regione	EMILIA ROMAGNA
provincia	MODENA
comune	SASSUOLO
via	VIA EMILIA ROMAGNA
zona urbanistica	MOB.A
committente	FONDAZIONE MULLER DALLARI srl EDECO srl TRAVEL TRASPORTI srl
progettista	ASCARI ing. VITTORIO albo ingegneri di Modena n.1092
collaboratori	Arch. Anna Billato, Arch. Chiara Tedeschi, Arch. Leila Marsili, Ing. Piero Ferrari
intervento	AUTOPORTO - 3° stralcio sub-comparto OVEST PUA DI INIZIATIVA PUBBLICA
titolo	RELAZIONE TECNICA e DOC. FOTOGRAFICA
tavola	02
scala	/
data	ottobre 2022
operatore	65
file	DALLARI SRL-181832-Variante Autoporto 2018 - Tav. 02 - Planim.n. 453

RELAZIONE TECNICA

Oggetto: **Elettrodotto a 132 kV n. 23623G1 “Rubiera - Sassuolo” nel tratto compreso tra i sostegni 30 e 31, in comune di Sassuolo (MO).
Definizione della Distanza di Prima Approssimazione e richiesta di conformità relativa al progetto di edificazione.**

COMUNICAZIONE DELLE DISTANZE DI PRIMA APPROSSIMAZIONE

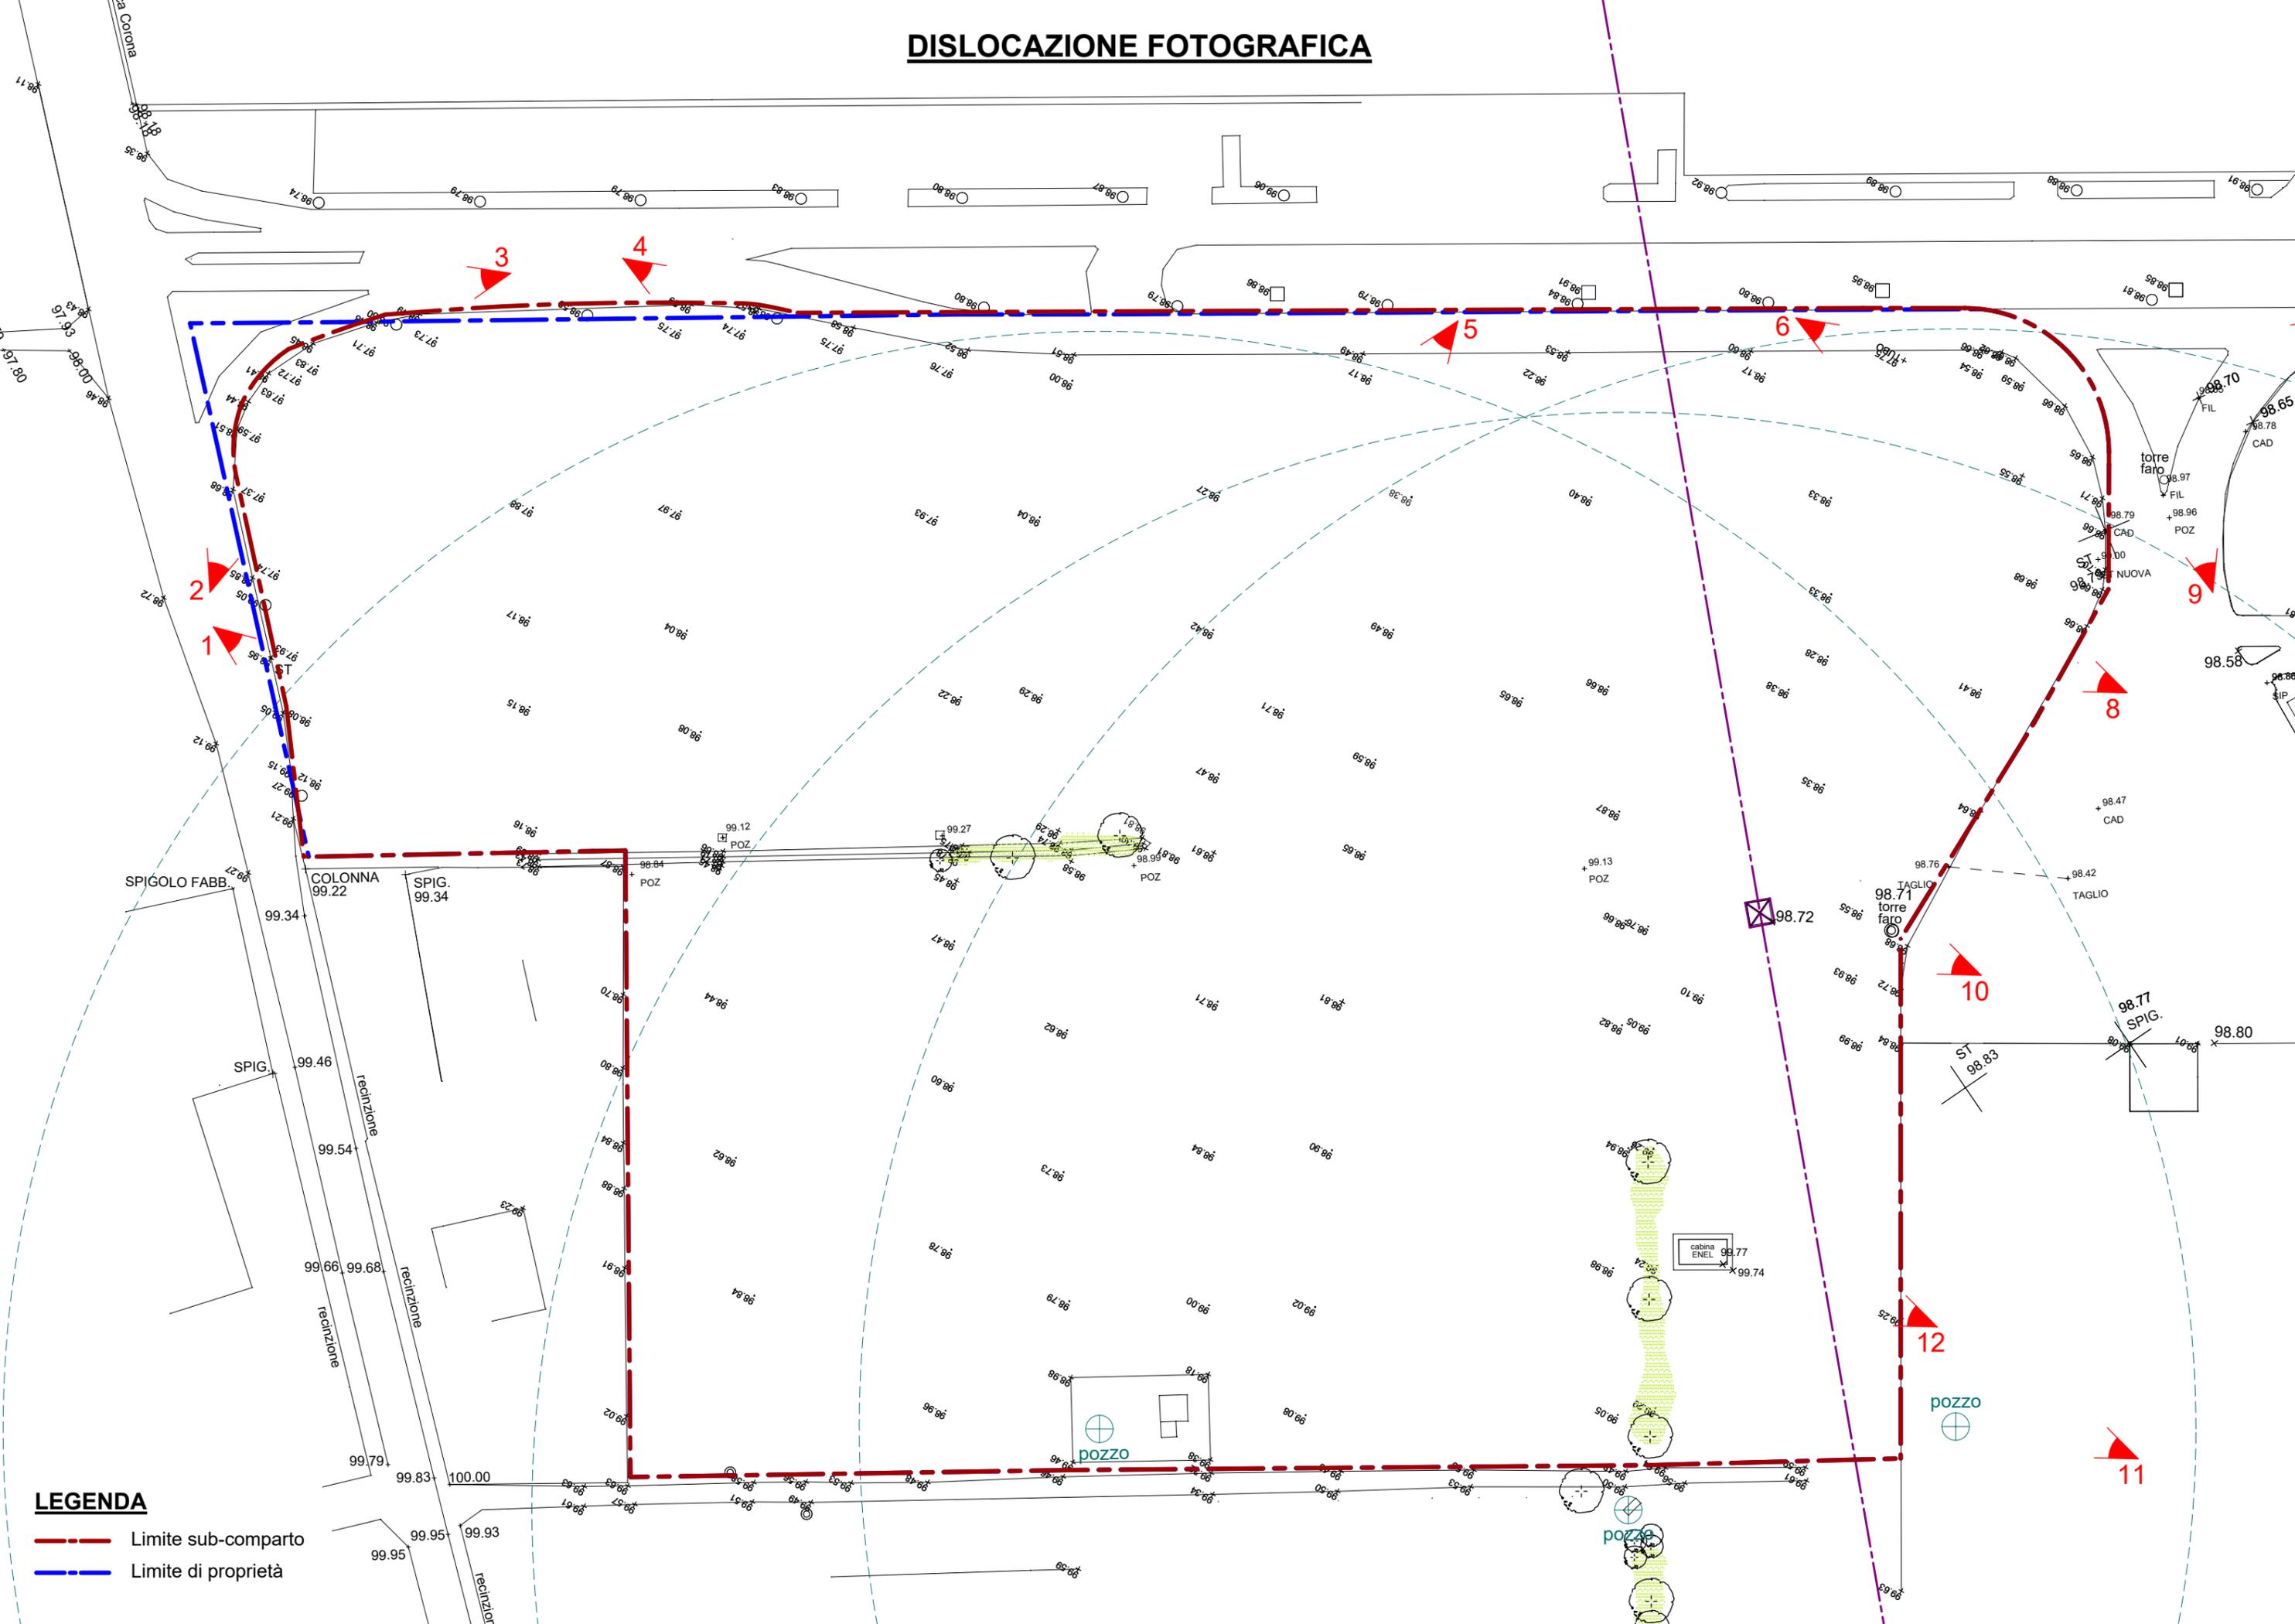
Dall'esame degli elaborati da Voi trasmessi, prescriviamo che tutti i pali d'illuminazione presenti all'interno della DPA siano in materiale non metallico.

Ribadiamo che relativamente ai parcheggi previsti all'interno della fascia di servitù in caso di esigenze legate all'esercizio e/o alla manutenzione dell'elettrodotto, dovrà poter essere garantito in tempi rapidi lo sgombero degli stessi.

- l'eventuale piantumazione di piante e/o l'installazione di torri e lampioni di illuminazione dovrà essere conforme a quanto previsto dal d.m. 449/1988 sopra richiamato (tenuto conto, tra l'altro, dello sbandamento dei conduttori e della catenaria assunta da questi alla temperatura di 40 °C) e dalla norma CEI 64-7 ed a quanto previsto dall'art. 83 del d.lgs. 81/2008;

- per quanto riguarda la realizzazione di parcheggi, recinzioni metalliche ed opere varie, Le precisiamo che i sostegni delle linee elettriche sono muniti di impianti di messa a terra e

pertanto soggetti, in condizioni normali di esercizio, a dispersione di corrente; dovranno pertanto essere adottati tutti gli accorgimenti atti ad evitare il trasferimento a distanza, attraverso materiali metallici, dei potenziali originati dal normale funzionamento degli elettrodotti.

Le segnaliamo infine che i nostri conduttori sono da ritenersi costantemente alimentati alla tensione nominale di 132.000 V e che l'avvicinarsi ad essi a distanze inferiori a quelle previste dalle vigenti disposizioni di legge (artt. 83 e 117 del d.lgs. 81/2008), in questo caso 5 m, e dalle Norme CEI EN 50110 e CEI 11-27, sia pure tramite l'impiego di attrezzi, materiali e mezzi mobili (con particolare riguardo all'utilizzo di gru), costituisce pericolo mortale.
